原子力安全委員会における玄海原子力
発電所3号機の原子炉設置変更許可
に係る安全審査について

平成17年9月12日

原子力安全委員会事務局長

九州電力(株)玄海3号機設置変更許可申請のポイント

核設計評価

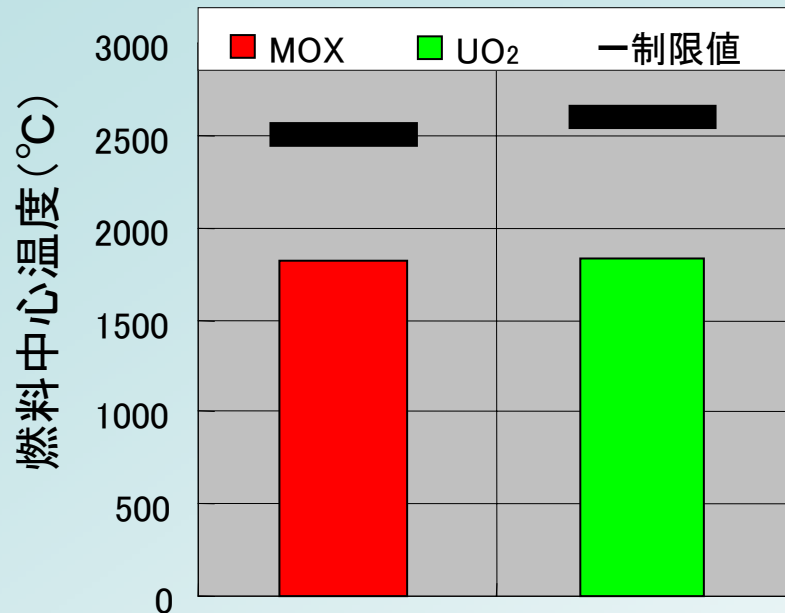
核設計に対する指針要求:

- 出力分布制御可能、
- 反応度停止余裕*の確保、等

評価値 1.76 要求値 1.60 (%Δk/k)

MOX炉心の反応度停止余裕は、UO₂燃料と同様に制限値を上回り、指針等の要求を満たしている

(注) 最大反応度値を有する制御棒クラス 1 体不挿入時

機械設計評価

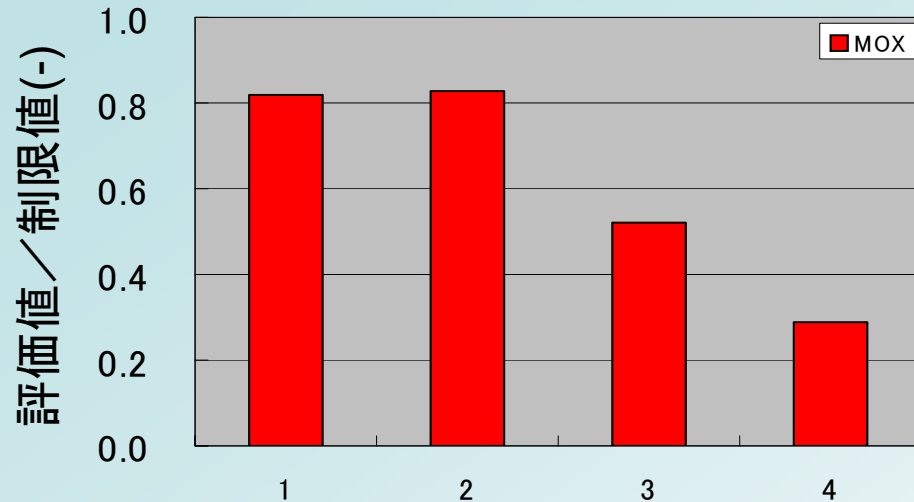
評価値	制限値	
1: 燃料棒内圧	16.1	19.7	(MPa)
2: 被覆管応力	83	100	(%)
3: 被覆管引張歪	0.52	1	(%)
4: 被覆管累積疲労	0.29	1	(-)

[評価値/制限値]が1未満である

指針等の要求を
満たしている

燃料棒に対する指針要求:

- 内圧→ペレットと被覆管のギャップが増加する圧力を超えない
- 応力→被覆材の耐力以下
- 歪み→過渡変化時に際して1%を超えない
- 疲労→設計疲労寿命を超えない

設備影響評価

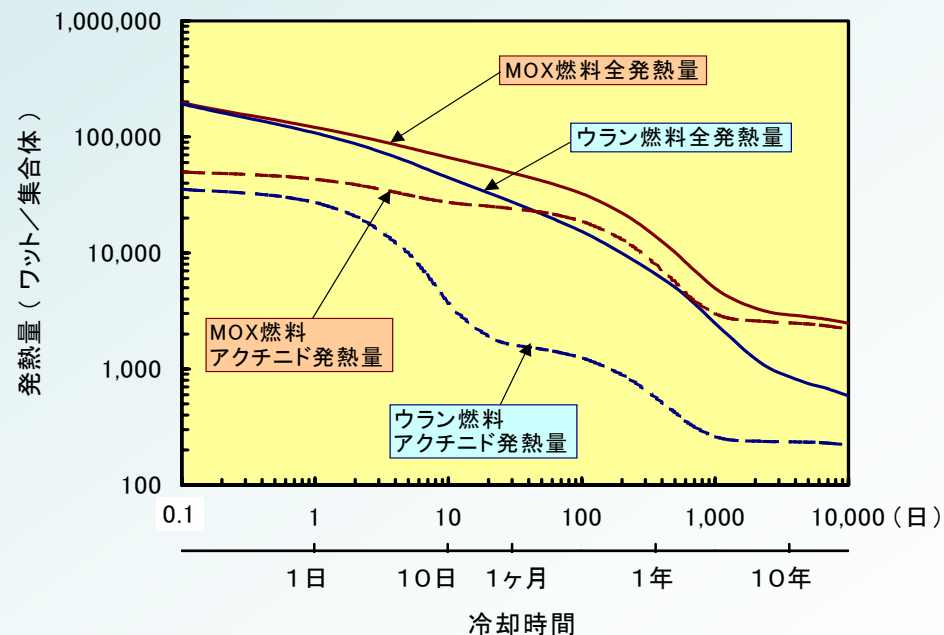
非常用炉心冷却設備:

- ・1次冷却材喪失事故に対して、原子炉を冷却し、燃料及び燃料被覆管の損傷を防止でき、かつ、燃料被覆管腐食を制限する。
- ・主蒸気管破断事故に対して、原子炉停止に必要な負の反応度を添加する。

原子炉トリップ信号による制御棒クラスターの挿入に加えて、燃料取替用水タンク(非常用炉心冷却設備)からのほう酸注入[3,100ppm以上]により、炉心を臨界未満にでき、かつ、その状態に維持できる

設計方針は指針等の要求を満たしている

平常運転時に一般公衆の 受ける線量評価

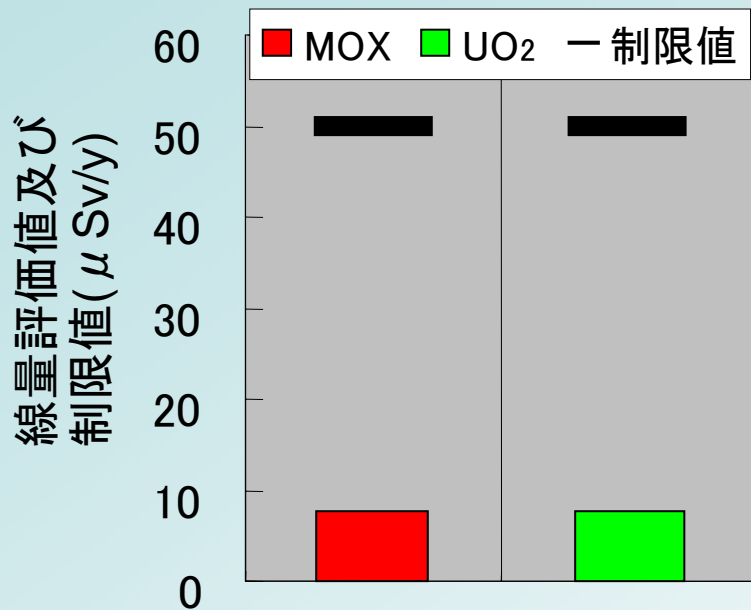
燃料棒にピンホール等が発生し、燃料中のFPガス（希ガス及びヨウ素）が1次冷却水を介して、気体廃棄物処理設備及び液体廃棄物処理設備から環境へ放出された場合を想定し、一般公衆が受ける線量が「線量目標値評価指針」に示される線量目標値を下回ることを確認

評価値 7.8 制限値 50 (μSv/y)

MOX燃料炉心においても、一般公衆の受ける線量は指針等の要求を満たし、かつ、合理的に達成できる限り低減されている

重大事故評価

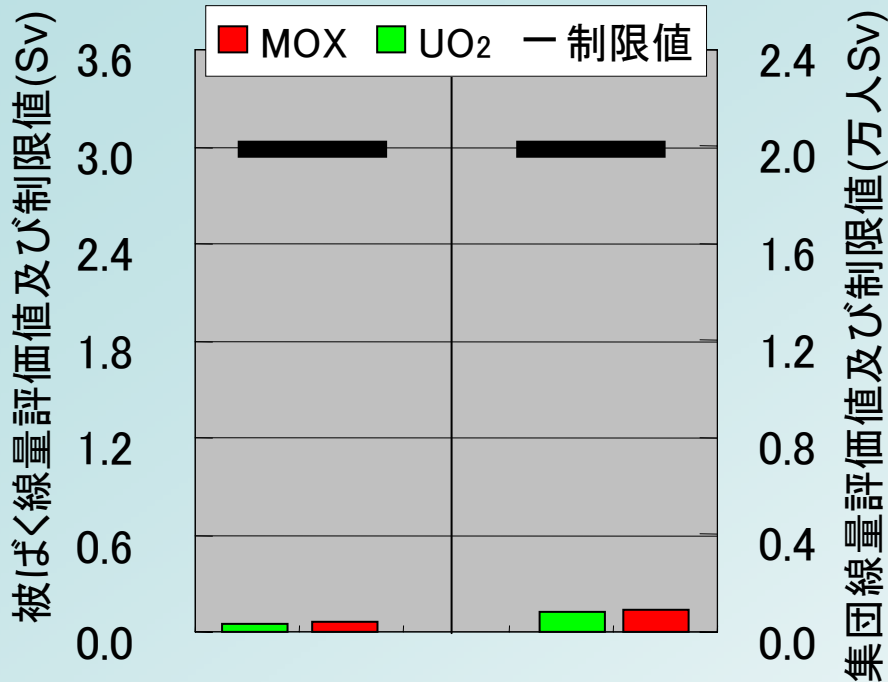
敷地周辺の事象、原子炉の特性、安全防護施設等を考慮し、技術的知見から見て最悪の場合には起こるかもしれないと考えられている事象。

事象：原子炉冷却材喪失及び蒸気発生器伝熱管破断

周辺の公衆に放射線障害を与えないこと。

指針等の要求を満たしている
